Ing. Franz Voglhuber, MSc

Gutachten

Vereisungsschäden

Abb. 12: Wärmebrücke Traufe Montagehalle

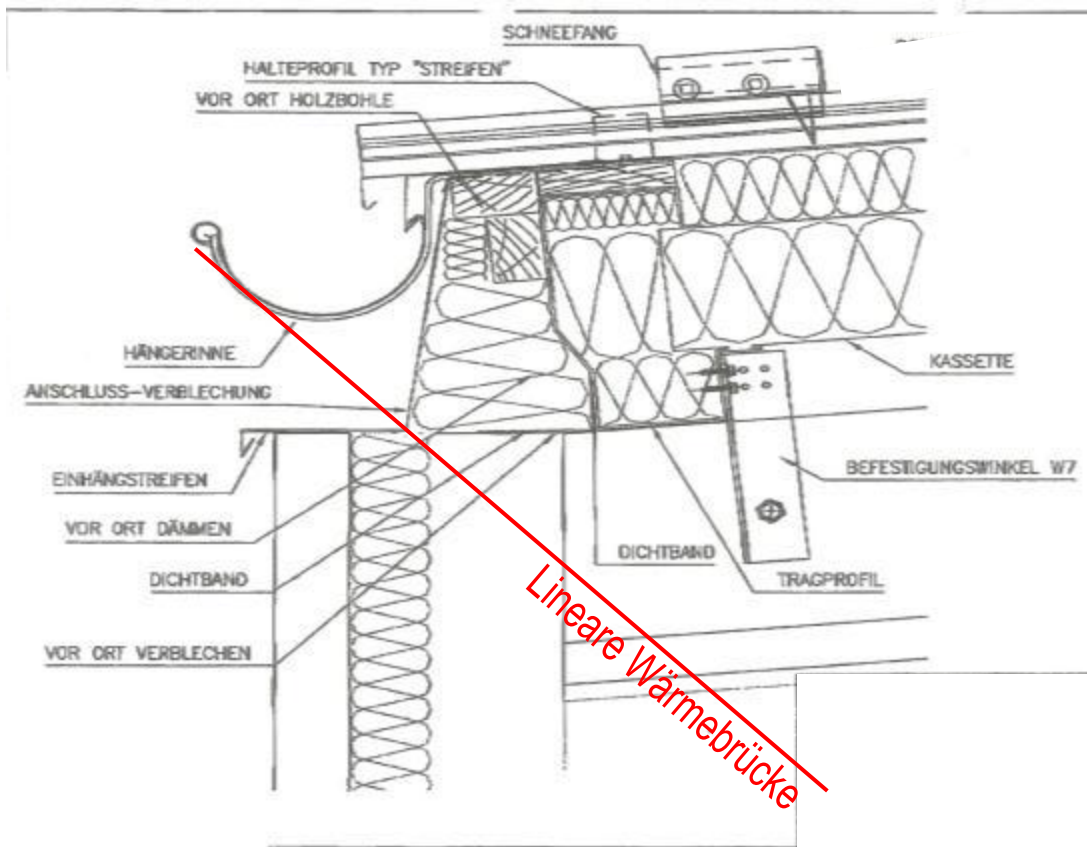
Die wahrscheinliche Ursache der massiven Vereisung der Hallentraufe im Bereich des Zwischenbaus ist auf eine massive lineare Wärmebrücke im Bereich Wandübergang zu Dachkonstruktion zurückzuführen. Das in der Folge dargestellte Detail, welches als Vorschlag von der Fa. angefertigt wurde, diente offensichtlich für die Fa. als Ausführungsgrundlage.

Das Detail zeigt einen erheblichen Konstruktionsfehler im Bereich des Übergangs der Wärmedämmebene, weil diese im besten Fall auf Kante gestoßen ist und nicht, wie erforderlich über die gesamte Stärke satt gestoßen verbunden wurde. Überdies bleibt es einer Öffnung der Dachtraufe vorbehalten, ob diese so wie gezeichnet zur Gänze mit Wärmedämmung ausgefüllt ist.

Eine Detaillösung in dieser Ausführung indiziert jedenfalls massive Kondensationsschäden und wäre demnach – wie vorher bereits erwähnt – eine logische Erklärung für die Durchfeuchtung der Wärmedämmebene des Betonfertigteils und die daraus resultierenden Wasseraustritte. Eine ähnliche Lösung wird jedenfalls auch für den Traufbereich des Zwischenbaus vermutet, zumal dermaßen massive Vereisungen ohne erheblichen Wärmedurchgang nicht entstehen können. Überdies entspricht die komplette Dachkonstruktion mit einem U-Wert von 0,35 Wm²K nicht den Vorgaben der OÖ Bauordnung (U-Wert ≤ 0,25 Wm²K)

Abb. 13: Standard-Traufdetail

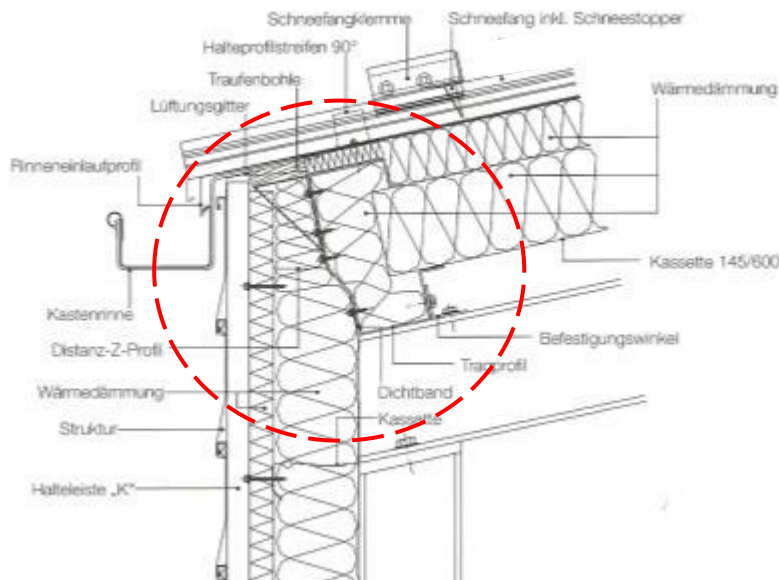
Eine zwar analoge aber trotzdem für den konkreten Fall vergleichbare Detailausbildung zeigt ein Standarddetail der Fa. [redacted] aus dem Planungsordner. In diesem Detail ist vor allen Dingen die durchgängige Wärmedämmebene in einer ausreichend bemessenen Dicke über den gesamten Trauf- und Wandbereich ersichtlich.

Abb. 14: Standard-Detaillie First und Lichtbandzarge

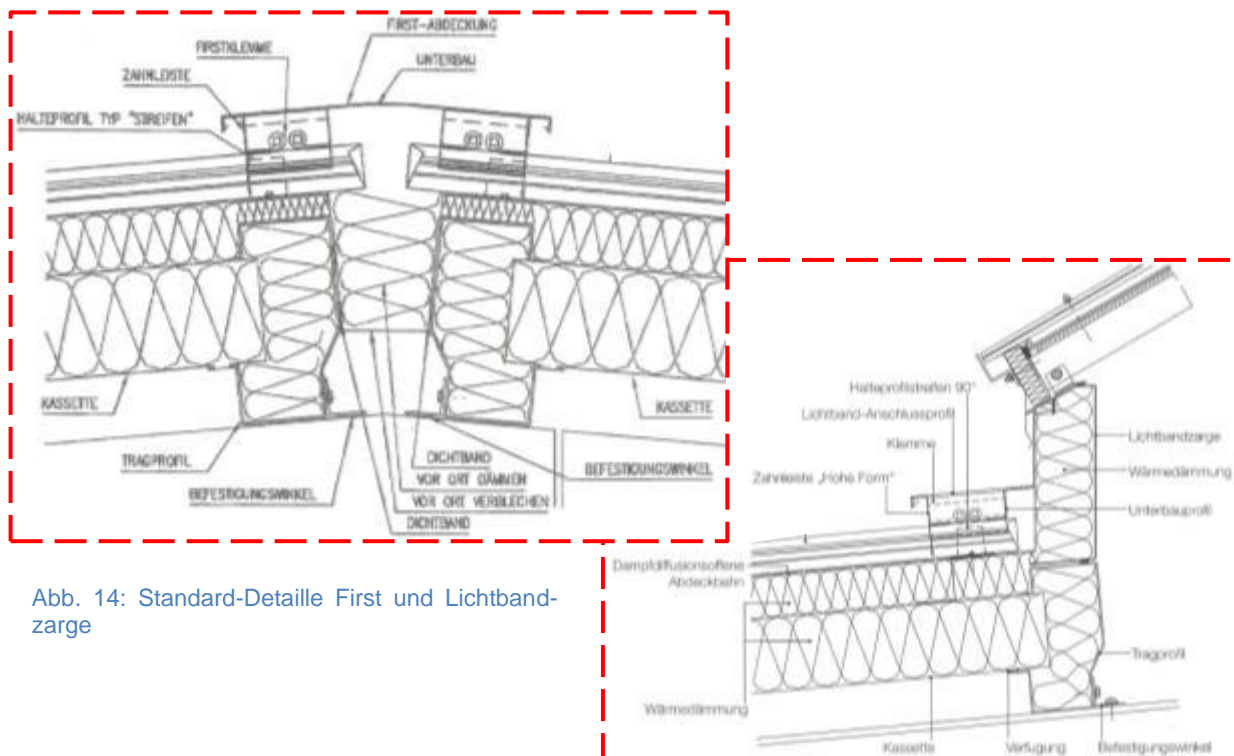
Parallel dazu sind zusätzlich die Details im Bereich der Firstkappe und Satteloberlichte hinsichtlich Wärmebrücken zu überprüfen. Es ist aus den Unterlagen nicht ersichtlich, inwieweit die Zarge des Dachoberlichts überhaupt bzw. in welcher Dämmstärke diese wärmegeklämt ist. Desweiteren ist auf die sorgfältige Ausführung des Firstdetails Bedacht zu nehmen, weil in diesem Bereich die Standardelemente quasi zusammenlaufen und die Verbindung, vor allen Dingen die korrekte Dämmung des Zwischenraums bauseits erfolgen muss. Auf die beiden Details wird tieferstehend noch näher eingegangen.

Zur näheren Erläuterung soll betreffend Firstausbildung darauf hingewiesen werden, dass wie im Detail angeführt, die Verblechung des Zwischenraumes bzw. die Wärmedämmung vor Ort eingebracht werden müssen. Es ist aus der Erfahrung des Gutachters leider immer wieder feststellbar, dass diese Detailausfertigung nicht den Planvorschlägen entspricht. In der Regel werden zu geringe Dämmstoffstärken eingebracht bzw. wird diese mit Hohlstellen verlegt und es wird auch auf eine Versiegelung der Verblechung wenig Wert gelegt. Dies kann unter Umständen zu Kondensationsproblemen an der Unterseite der Firstkappe kommen, weil in diesem Bereich technisch bedingte Spalten vorherrschen und dadurch konvektiv Wärme eingebracht wird. Eine Dampfdichtheit wird in der Regel dadurch auch nicht erreicht.

Im Bereich der Lichtbandzarge ist vor Ort festzustellen, ob die im Detail dargestellte Dämmstoffdicke von wenigstens 10 cm eingehalten wurde. Eine Verringerung dieser Stärke führt naturgemäß wieder zu einer geometrischen Wärmebrücke und dadurch hohen Transmissionswärmeverlusten. Mit entsprechender Erhöhung der Oberflächentemperaturen wird das
